DEMANDE DE RENSEIGNEMENTS DU RNCREQ

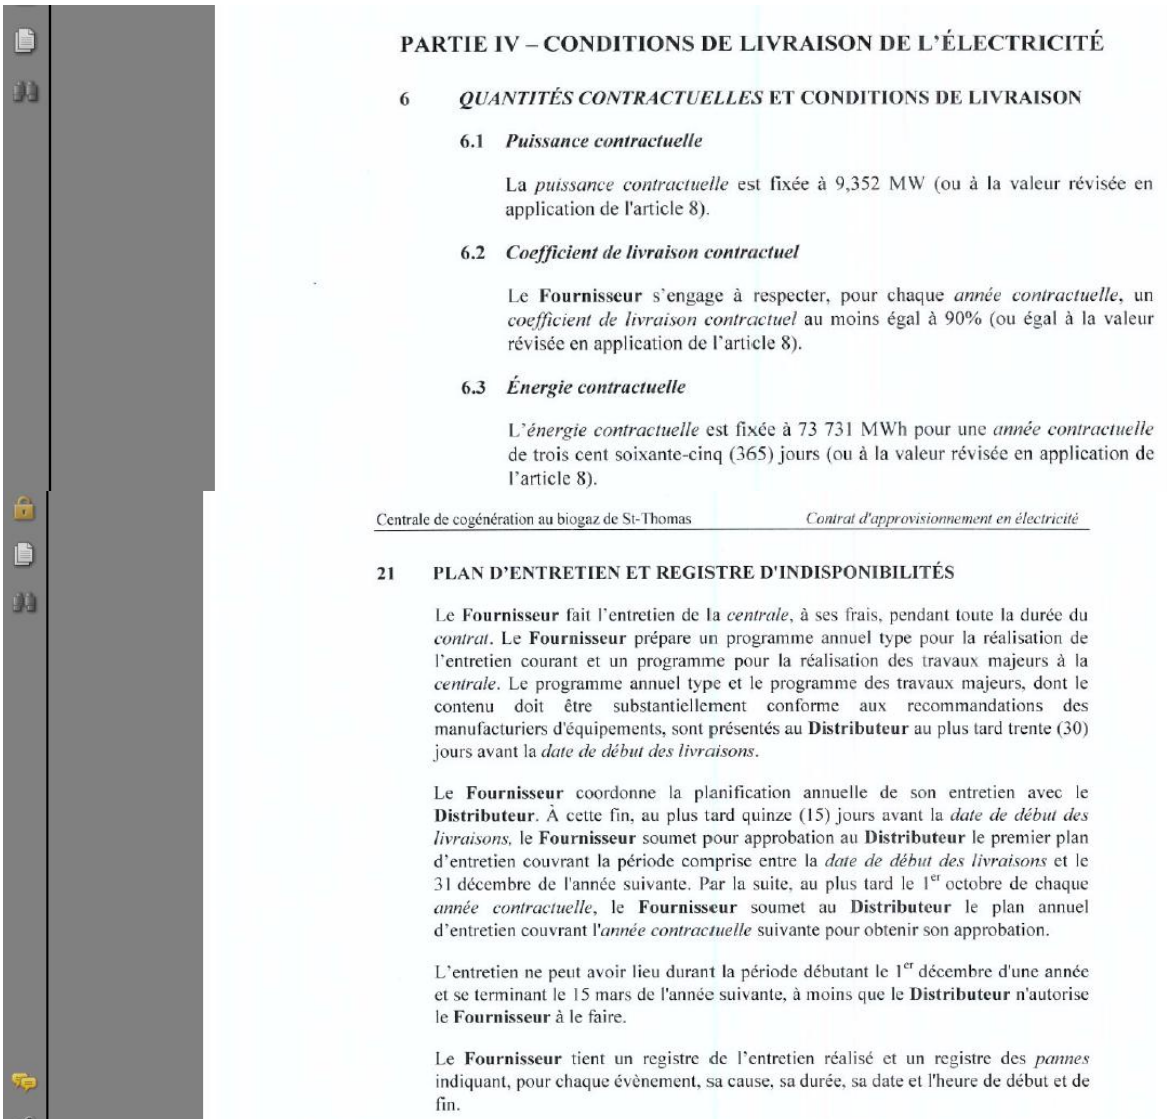
- 2.1 Pour les contrats PPCH, veuillez justifier la valeur de 40% pour la période d'hiver.
- 2.2 Pour les contrats PCCB, veuillez justifier de considérer un facteur de 90% pour la période d'hiver.

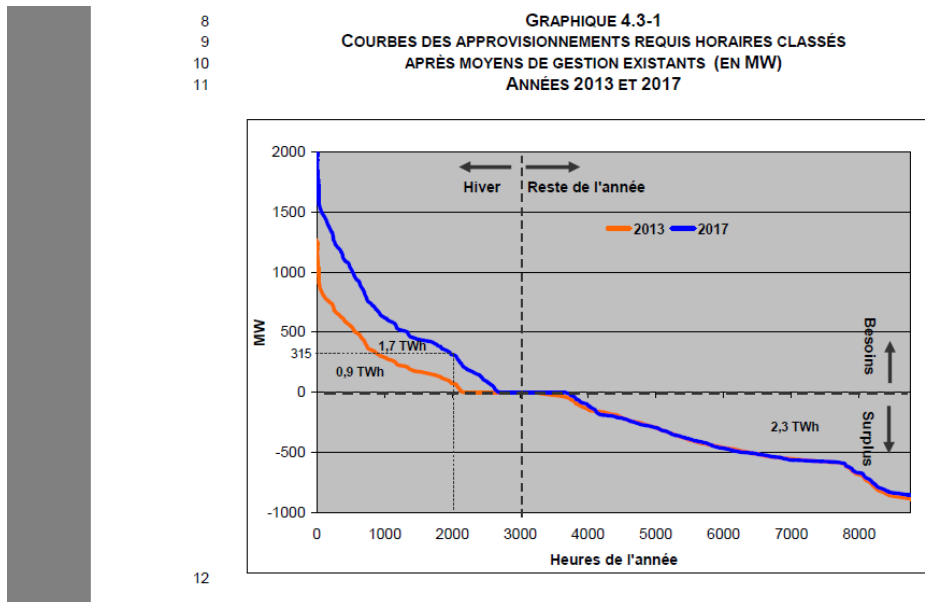
Les tableaux de la référence (i) présentent la quantité de chaque type d'énergie.

- 13.1** Veuillez fournir pour chaque heure de l'année la quantité d'énergie pour les achats de court terme, pour la revente de surplus, pour l'énergie inutilisée, de même que la quantité d'énergie fournie en vertu du contrat de base et du contrat cyclable du Producteur.
- 13.2** Dans le cas de l'énergie inutilisée, veuillez préciser s'il y a eu une optimisation des « bâtonnets » à la fin de l'année.
- 13.3** Pour chacune des années et pour chaque scénario, veuillez fournir la quantité d'énergie différée et la quantité d'énergie rappelée selon les Conventions d'énergie différée
- 14. Référence :** (i) R-3748, HQD-1, document 1, page 39
(ii) HQD-1, document 1, page 34 Annexe 2
